Fietsersbond Amsterdam  
WG-plein 84, 1054 RC Amsterdam  
T: 020-6128445  
E: amsterdam@fietsersbond.nl

*Datum:* 17 september 2015

*Betreft:* Aanpassing kruising  
Haarlemmerweg-Molenwerf

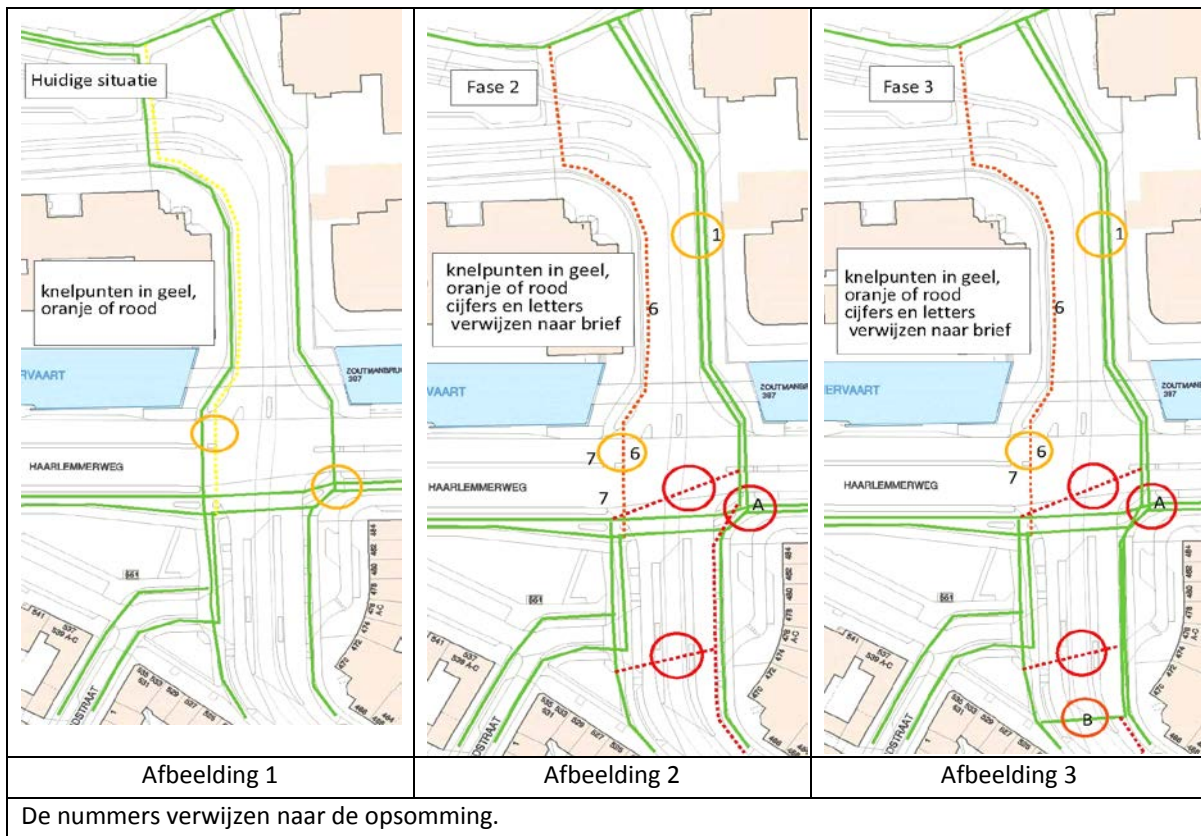
Daarnaast stelt de Quickscan voorliggend plan voor. In fase 2 daarvan wordt de westelijke fietsoversteek over de Hw opgeheven en komt er langs de oostzijde een fietsroute in twee richtingen met een oversteek over de Hw die conflictvrij van afslaand autoverkeer is geregeld.

Fase 3 betreft een tweerichting fietspad langs de kop van de AdR tot een nieuwe ongeregelde fietsoversteek in de bocht van de AdR. Deze aanpassingen hebben grote gevolgen voor grote aantallen fietsers.

En dit zijn niet alle nadelige gevolgen van het plan. De nummers in de opsomming verwijzen naar die in de afbeeldingen.

1. Nu is er aan beide zijden van de Molenwerf een (brom)fietspad in één richting van 2,5m breed. Optie 2 gaat uit van één bromfietspad in twee richtingen van 3,5m breed. Dat is een onacceptabele afname van de ruimte voor de grote en groeiende stroom fietsers en bromfietsers. De breedte van 3,5m is ook veel minder dan de 4,5m die de Leidraad CVC voor bromfietspaden in twee richtingen voorschrijft.

2. Niet alleen voor N>Z fietsers, maar ook voor Z>N fietsers wordt de situatie slechter. Ook zij krijgen te maken met inperking van de ruimte, een drukke stroom in tegenrichting en overbelasting van het nu al drukke en ingewikkelde kruispunt van fietspaden op de zuidoosthoek.

3. Het toevoegen van de grote stroom N>Z fietsers op de oostelijke oversteek maakt het kruispunt van fietspaden op de zuidoost hoek nog ingewikkelder en risicovoller. Dat er op de Hw in O>W en W>O richting veel bromfietsers rijden, draagt daar nog extra aan bij.

4. Het voorkomen van het deelconflict tussen autoverkeer en fietsers op de westelijke oversteek wordt in het voorliggende plan gerealiseerd door grote (brom)fietsstromen samen te voegen en te concentreren in veel minder ruimte dan nu. Dat maakt de nu al lastige ongeregelde conflicten tussen fietsers en bromfietsers onderling nog complexer, intensiever en gevaarlijker.

### Bijlage 2 - Verkeersstromen over de kruising

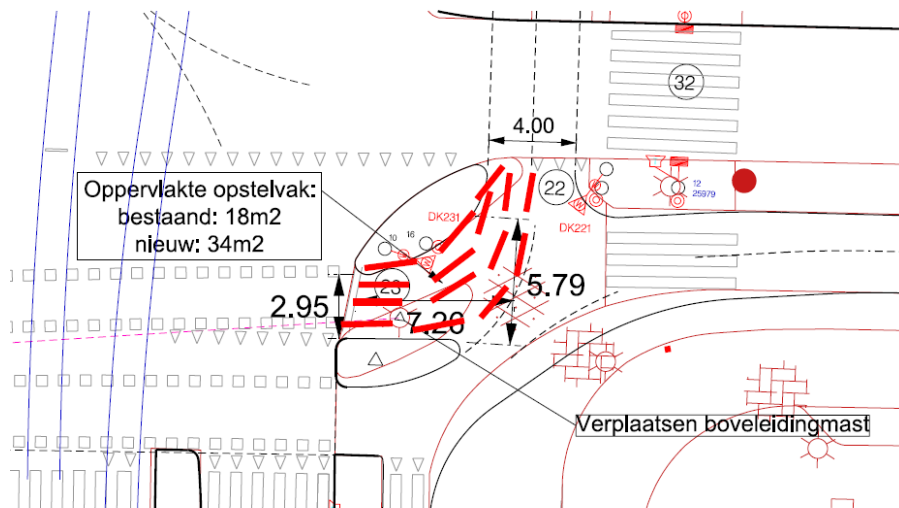
Deze cijfers hebben betrekking op een plan waarin de westelijke fietsoversteek is opgeheven en aan de oostzijde fietsers in twee richtingen oversteken. Het is ons niet duidelijk wat de genoemde getallen op de fietsoversteek precies beschrijven.
